R015/20: MAZDA3 (BP) und CX-30 (DM) - Klappergeräusch von der Vorderradaufhängung beim Fahren über Unebenheiten

TSB Nummer: R015/20

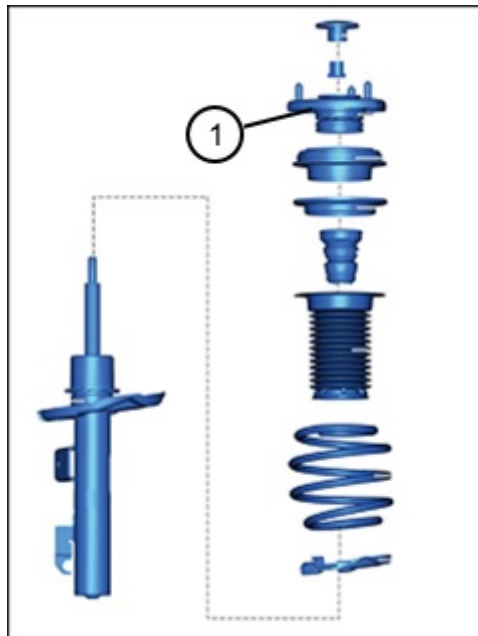
Das Geräusch kann von der Gummilagerbuchse (1) stammen. Durch den ungenügenden Abstand zwischen Gummi und Metallhalterung der Gummilagerbuchse, der bei der Montage entsteht, kann das Geräusch verursacht werden.

Die Gummilagerbuchse wurde modifiziert, sodass ein korrekter Abstand sichergestellt ist.

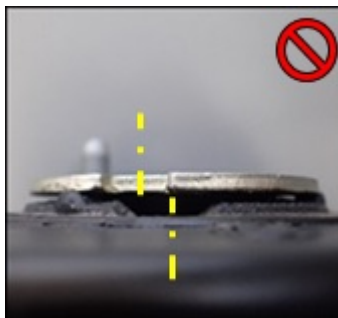
Beim Einbau der Gummilagerbuchse die Aussparungen in der Metallhalterung auf die entsprechenden Markierungen auf dem Gummiteil ausrichten. Auf der rechten Seite die breitere Aussparung zur FAHRZEUGFRONT ausrichten. Auf der linken Seite die breitere Aussparung zum FAHRZEUGHECK ausrichten.

In der Seitenansicht müssen die Aussparungen in der Metallhalterung auf die entsprechenden Markierungen auf dem Gummiteil ausgerichtet sein.

Beispiele für falsche Montage

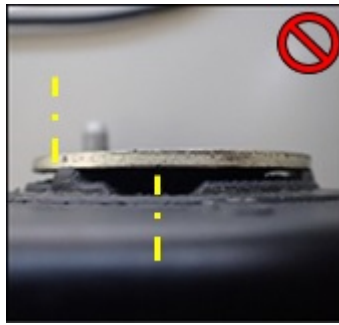
Aussparungen in der Metallhalterung sind nicht auf die entsprechenden Markierungen auf dem Gummiteil ausgerichtet.

Aussparungen in der Metallhalterung sind nicht auf die entsprechenden Markierungen auf dem Gummiteil ausgerichtet.

Breitere Aussparung liegt auf der falschen Seite.
